<b>Změnový list číslo 175</b>	
<b>Identifikace akce</b>	
Název akce:	Výstavba Multifunkční sportovní a kulturní haly v Brně
Číslo akce SMVS:	-
Objednatel:	I. Statutární město Brno II. ARENA BRNO, a. s. III. Brněnské komunikace a.s. IV. Teplárny Brno, a.s.
Zastoupen:	Objednatelem
Zhotovitel:	HOCHTIEF CZ a.s., Plzeňská 16/3217, 150 00 Praha 5
TDI:	-
Projektant:	Projektová dokumentace 1 - Arch.Design, s.r.o. a A PLUS a.s. Projektová dokumentace 2 - PK OSSENDORF s.r.o.
<b>Předmět změnového listu</b>	
Otvory ve stropě a schody R1-R7	
<b>Část díla dotčená změnovým listem</b>	
D.1.1-3 ASŘ	
Zařazeno pod objednatele Arena MK	
Popis změny, popis technického řešení	
<b>Původní řešení dle smluvní (tendrové) dokumentace :</b>	
Původní řešení podle Projektové dokumentace 1 bylo změněno ZL č. 30 – Vynechání stropů pro schodiště mezi 1.NP a 2.NP.	
<b>Nové řešení :</b>	
Změnou dochází ke zrušení ZL č. 30 návratu k Původnímu řešení (stropu mezi řešenými prostory v 1.NP a 2.NP bez schodiště) – doplňují se stropy vč. ocelové konstrukce, betonáže a statického posouzení na základě úpravy dispozic.

**ZL 175 - Otvory ve stropě a schody R1-R7**

**Zpracování změny – doplnění stropů**

# DOPLNĚNÍ STROPU NAD 1.NP MEZI OSAMI 24-25

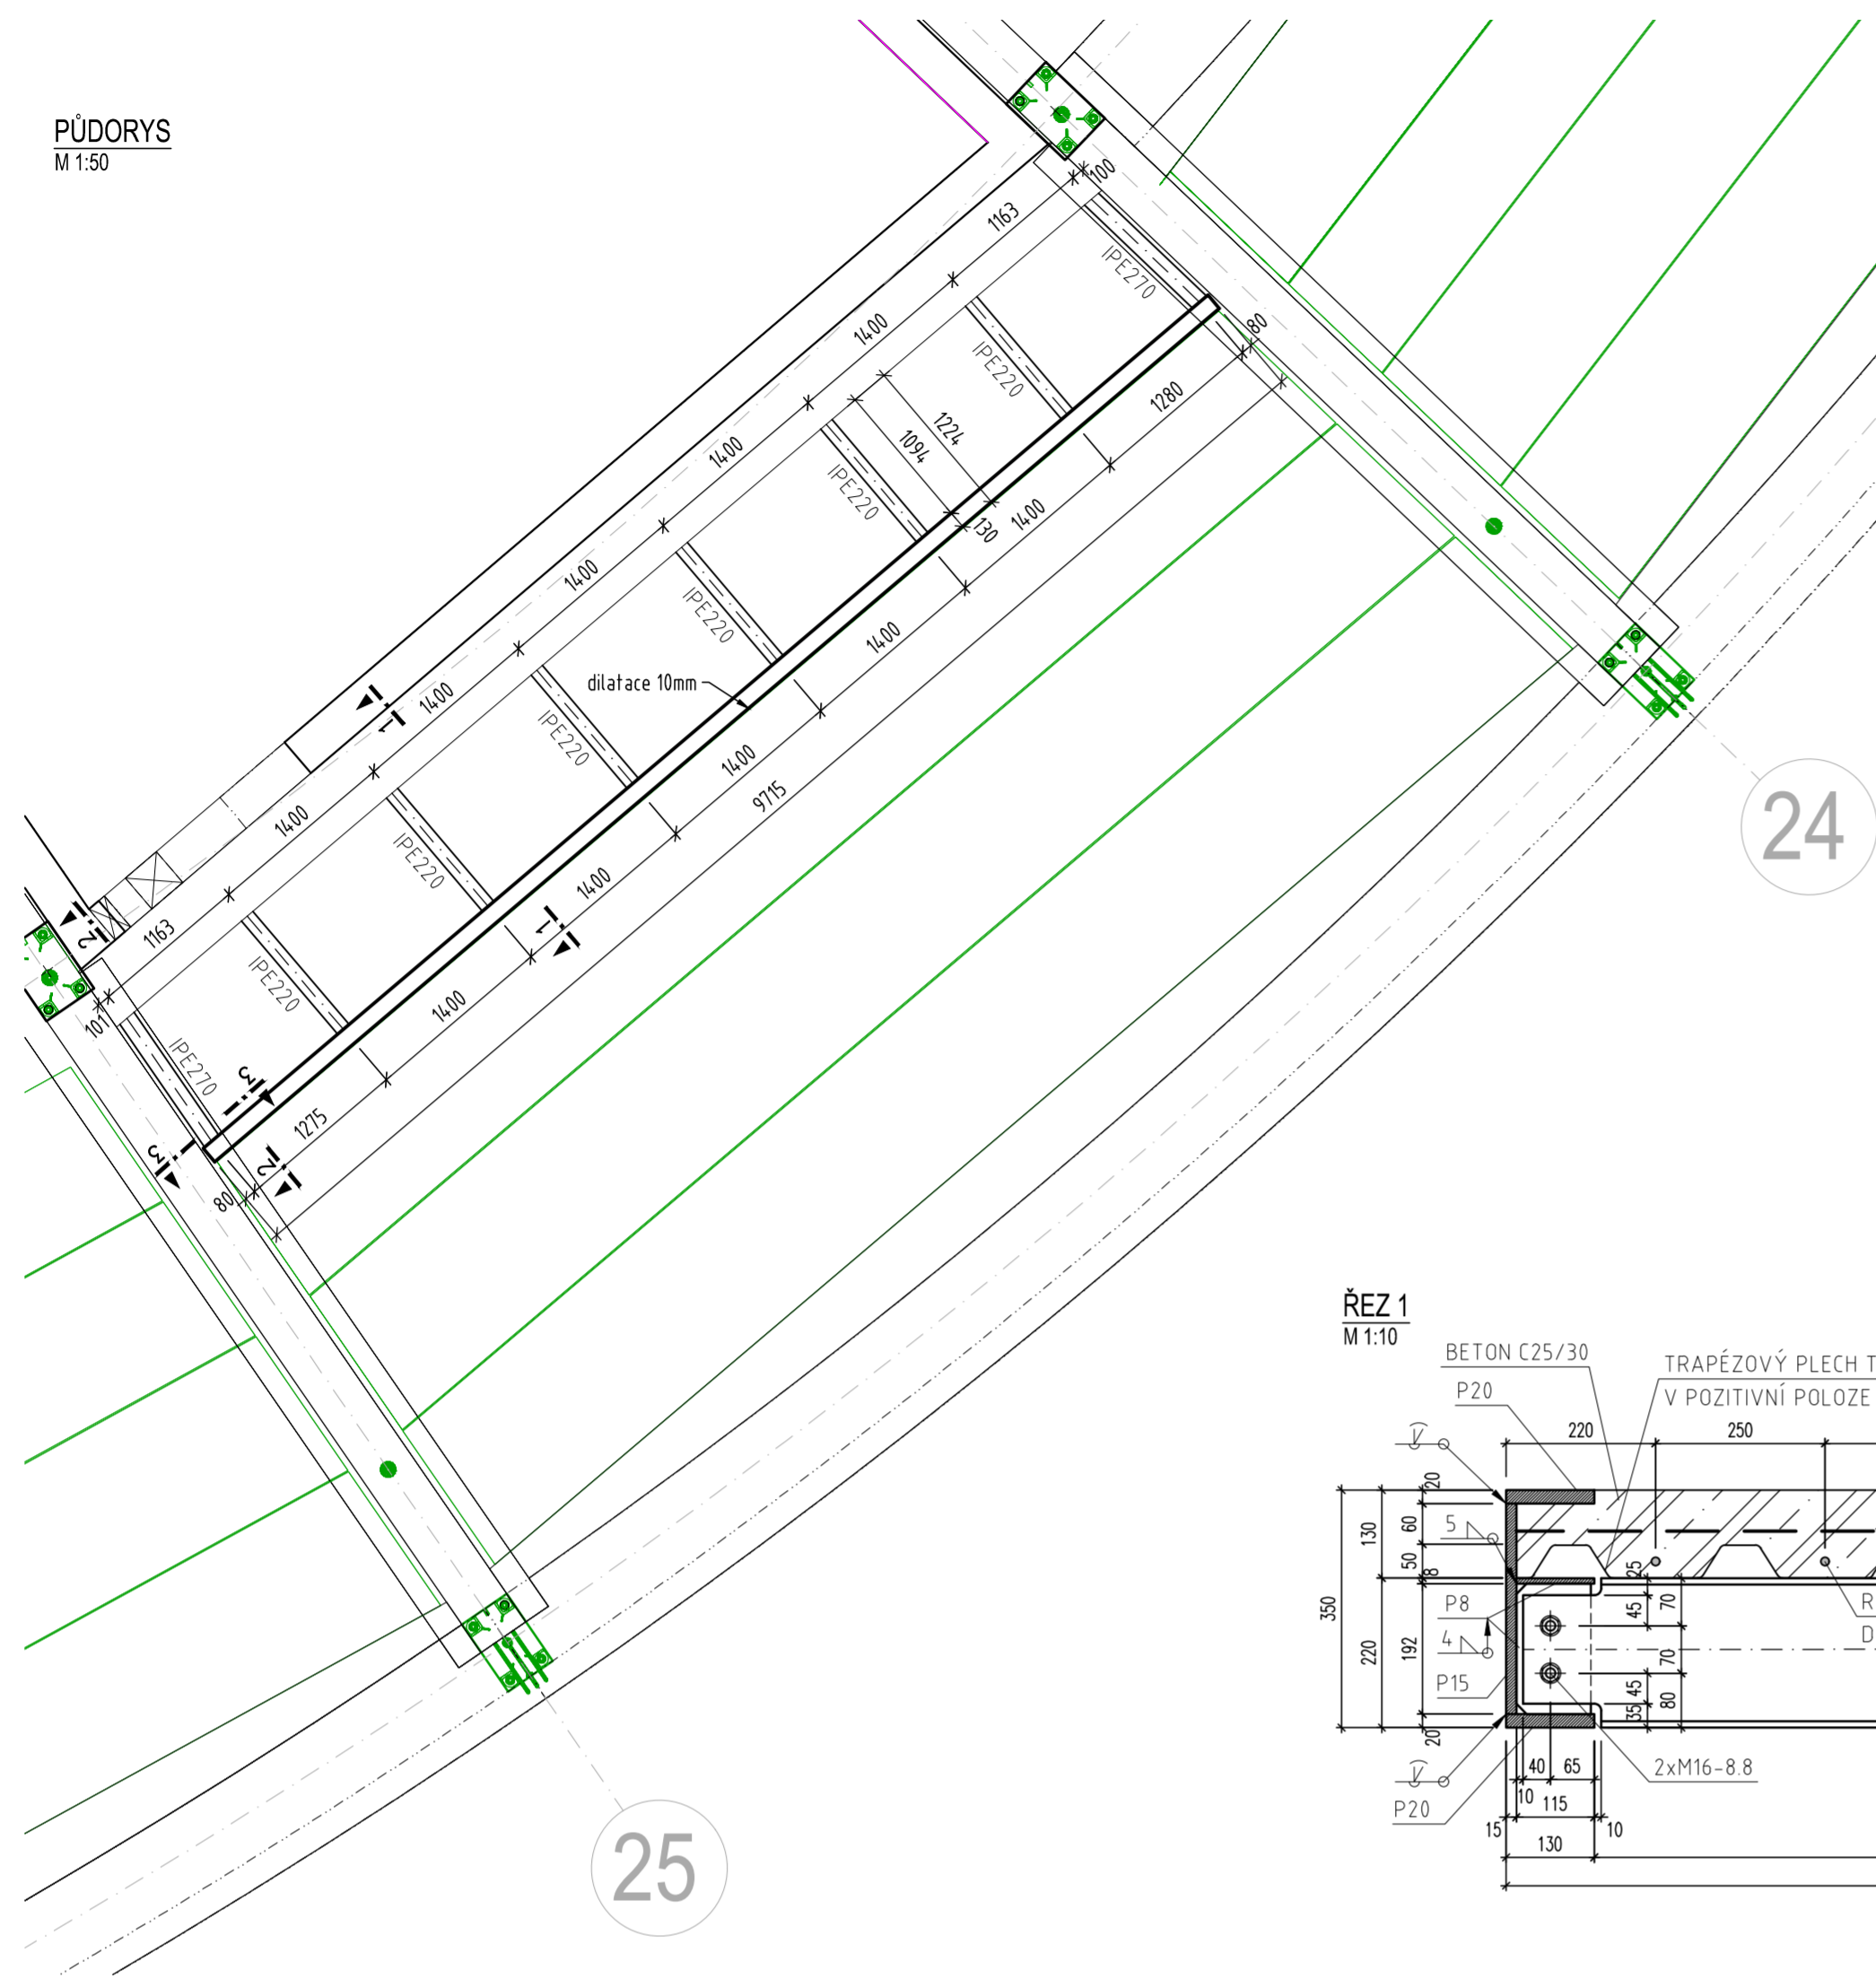
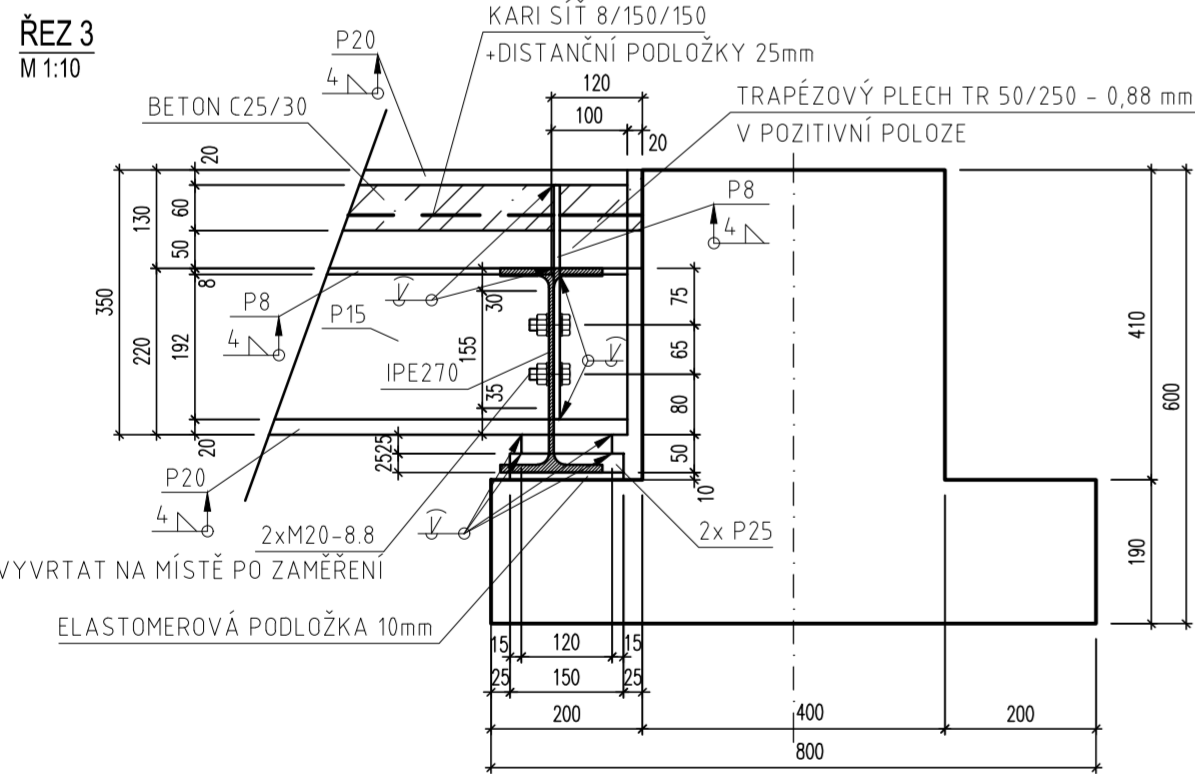
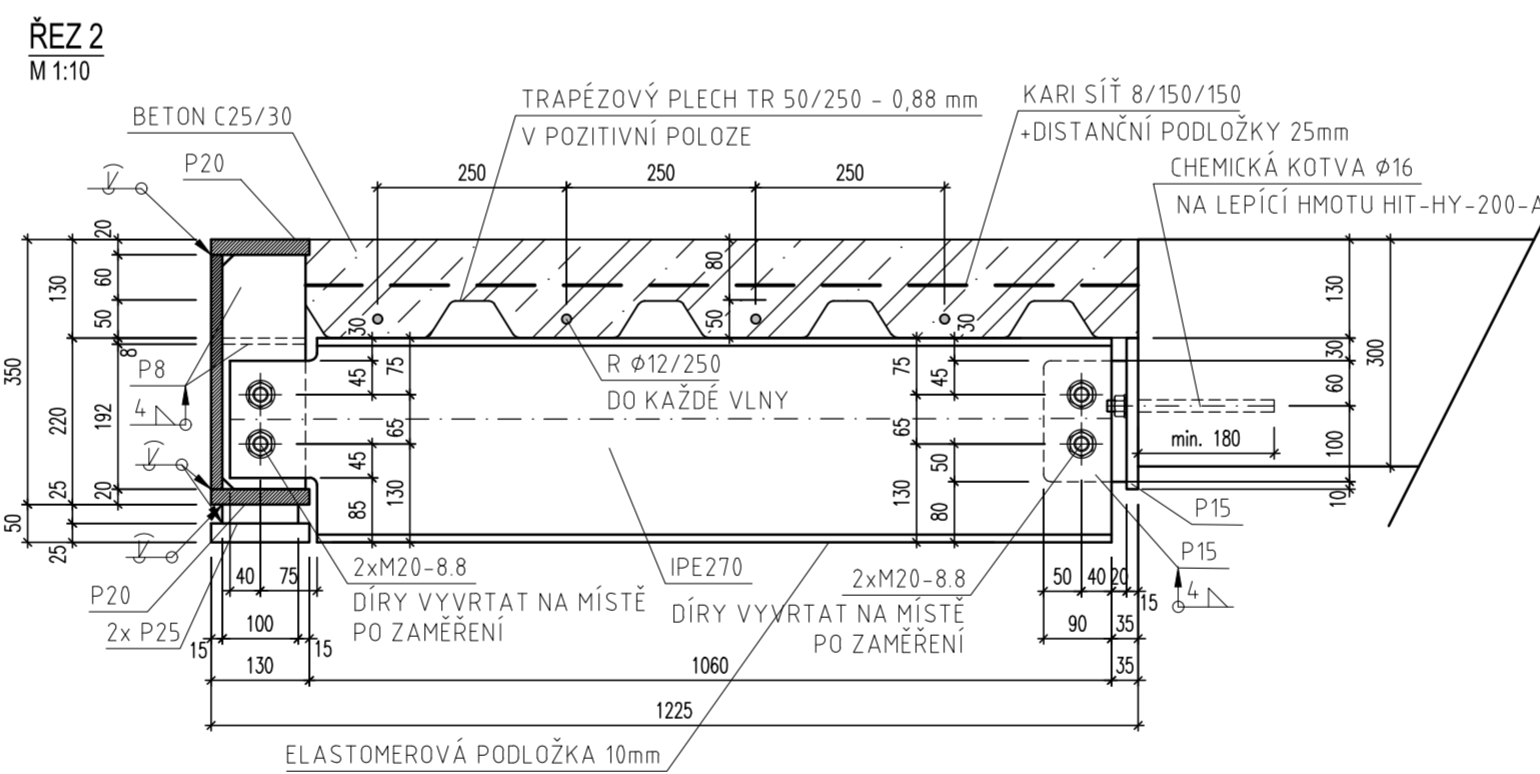
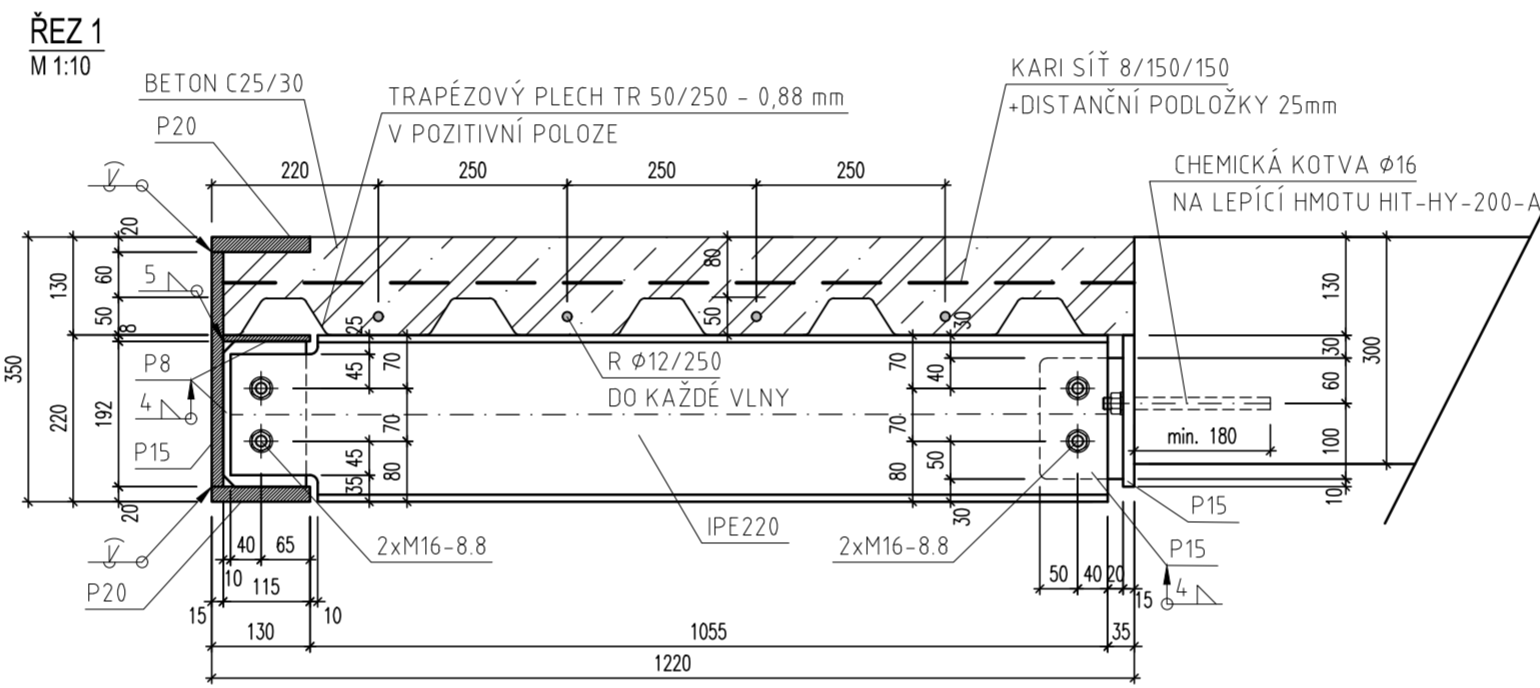
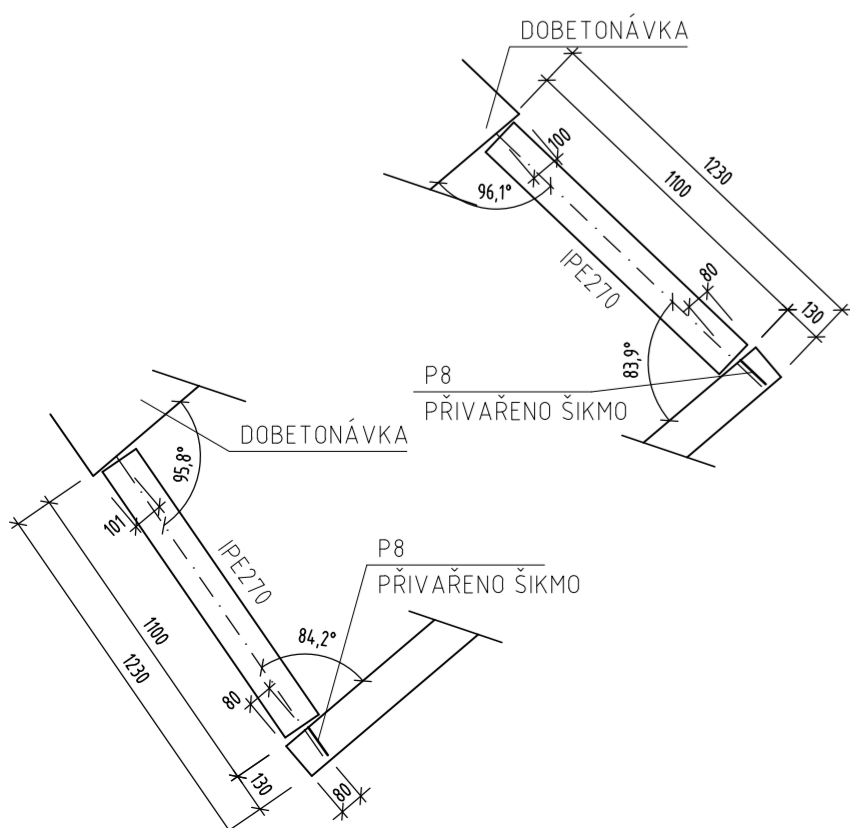
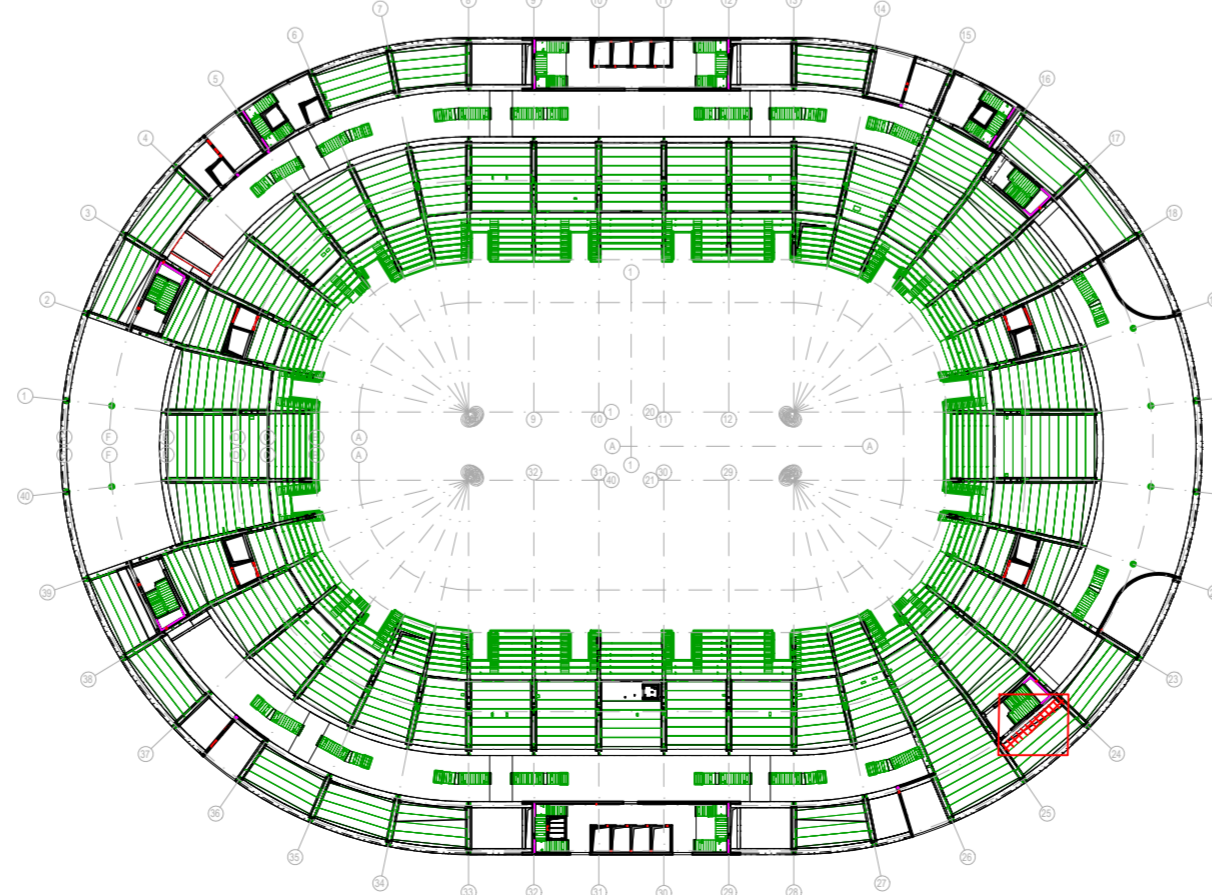
<b>Zdůvodnění změny :</b>	
Změna navazuje na úpravy dispozic (upřesnění finálního řešení dispozic v MFH) a upřesnění budoucího využití prostor v 1.NP a 2.NP. Z těchto skutečností vyplynulo, že pro budoucí provoz Díla je nežádoucí propojení řešených prostor v 1.NP a 2.NP dle ZL č. 30. Touto změnou tak dochází ke zrušení změn uvažovaných v ZL č. 30 a potřebnému doplnění stropních konstrukcí, vyztužení stropů, zabetonování otvorů a doplnění ocelových konstrukcí. S ohledem na výše uvedené a charakter změny se jedná o nepodstatnou změnu závazku podle § 222 odst. 4 ZZVZ.	
<b>Vliv změny na výkresovou dokumentaci :</b>	
S dopadem na výkresovou dokumentaci.	
<b>Záznamy o změně ve stavebním deníku a zápisech z KD :</b>	
Záznam o změně je uveden v zadání změny v CDE ze dne 11.7.2025 v kontrole č. 1560.	
<b>Předpokládaný vliv na termín, kvalitu, cenu díla :</b>	
Vliv na termín: ne, bez dopadu na termín	
Vliv na kvalitu: změny nemají vliv na výslednou kvalitu díla
